平成 23 年 5 月 29 日
東京電力株式会社

平成 23 年 5 月 28 日に公表した、「福島第一原子力発電所の原子炉建屋の現状の耐震安全性および補強等に関する検討に係る報告書（その 1）」に使用した写真等に誤りがありましたので、以下のとおり修正します。

正誤表

図3 使用済み燃料プール内部の状況(4月28日撮影)

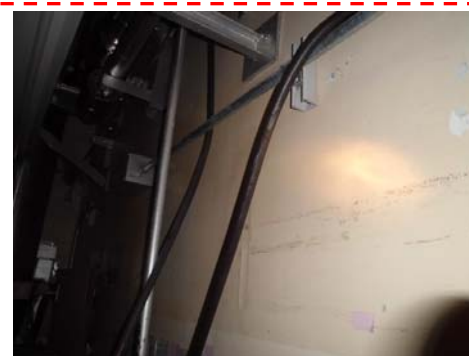
ページ	修正箇所
添付資料-1 3 ページ	・ 文章の重複箇所を削除
添付資料-3 5 ページ	・ 付録 3-2 に掲載された写真の差替えに伴う差替え
付録 3-2 付 3-2.2 ページ	・ 図表番号の誤記訂正 ・ 図 5 で示している位置とは異なる写真を掲載していたため差替え
付録 3-2 付 3-2.3 ページ	・ 図 5 で示している位置とは異なる写真を掲載していたため差替え
付録 3-2 付 3-2.4 ページ	・ 図中の位置番号の誤記訂正

- 5月22日時点
 - ・ 建屋内(1階、2階)では調査が実施されている。現段階では1階、2階の内壁、1階、2階の床スラブ、天井スラブに損傷は確認されていない。建屋内の写真を図4、それぞれの写真の撮影位置を図5に示す。
